Onderwerp:  
Beantwoording vragen revisievergunning CZ Rouveen - Wateraspecten

Datum:  
24 oktober 2024

Ons Kenmerk:  
PRJ000525 IMD24 002

Ter attentie van:  
Waterschap Drents Overijsselse Delta en  
Omgevingsdienst IJsselland

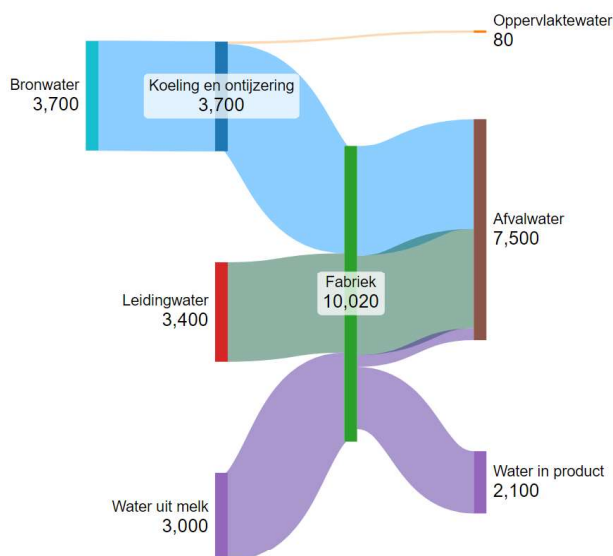
2.3 wadi: niet duidelijk of afvoer vanuit de wadi op gemeentelijke hemelwaterriolering wordt toegestaan (zie verder opmerkingen bijlage 6 en 7).

Afvoer vanuit de Wadi naar het gemeentelijk riool is niet aan de orde. Op de rioleringstekening (1087-521\_2024-10-22.pdf), Bijlage 2, is verhelderd dat er een overstortleiding met gemaximeerde afvoer naar de sloot is (1,6 l/s/ha).

Figuur 2: schematische waterbalans inrichting beoogd (in kuub gemiddeld per week)

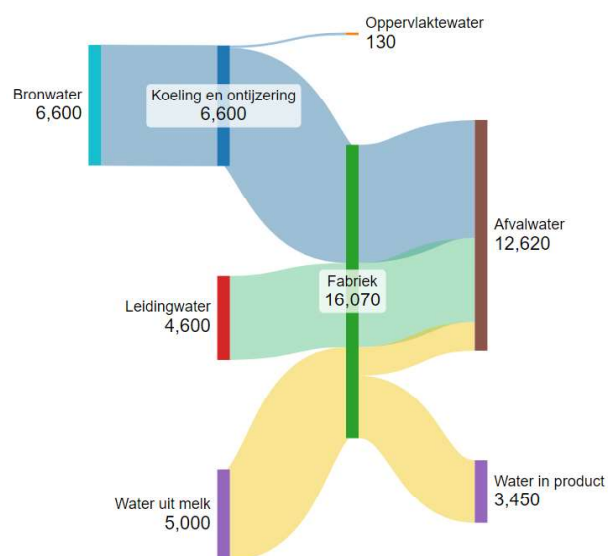
BBT 7: Graag uitwerking/toelichting mbv een stroomschema/waterbalans van de in- en uitgaande waterstromen inclusief hoeveelheden intern hergebruikte waterstromen. Worden alle pekelbaden volledig hergebruikt?

Onderdeel 4.3.2: graag stroomdiagram/waterbalans dat inzage geeft in aandeel hergebruik grondwater/koelwater en aandeel lozing op oppervlaktewater of wordt er inderdaad geen koelwater (meer) op oppervlaktewater geloosd?

De verschillende te onderscheiden afvalwaterstromen zijn in onderstaande schematische waterbalansen van de hele inrichting nader gespecificeerd. In figuur 1 is de meest actuele situatie weergegeven en in figuur 2 de beoogde toekomstige situatie.

Zie hiervoor de eerder in dit document opgenomen waterbalans (figuur 1).

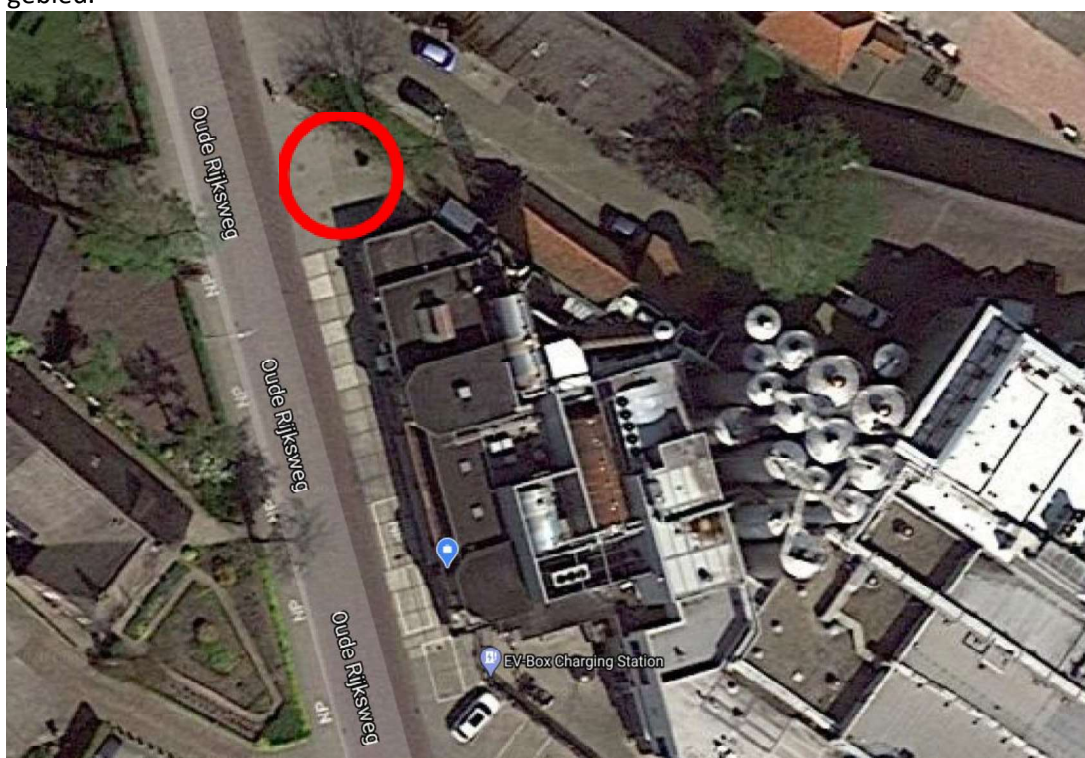
2. Waar bevind zich de controleput waar de koelwaterlozing gecontroleerd kan worden?

De controleput voor de stroom koelwater zal zich bevinden binnen het rood omcirkelde gebied.

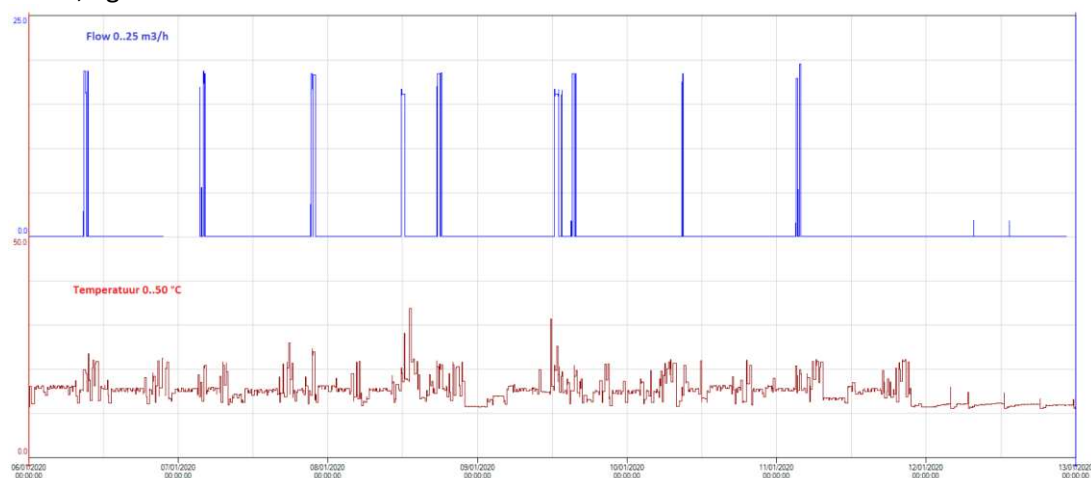
#### 4. Wat is de maximale temperatuur

De gemiddelde temperatuur van het geloosde water zit op 15,8 graden Celsius. De maximale temperatuur in deze week zit op 36 graden Celsius en de minimale waarde zit op 11,1 graden Celsius.
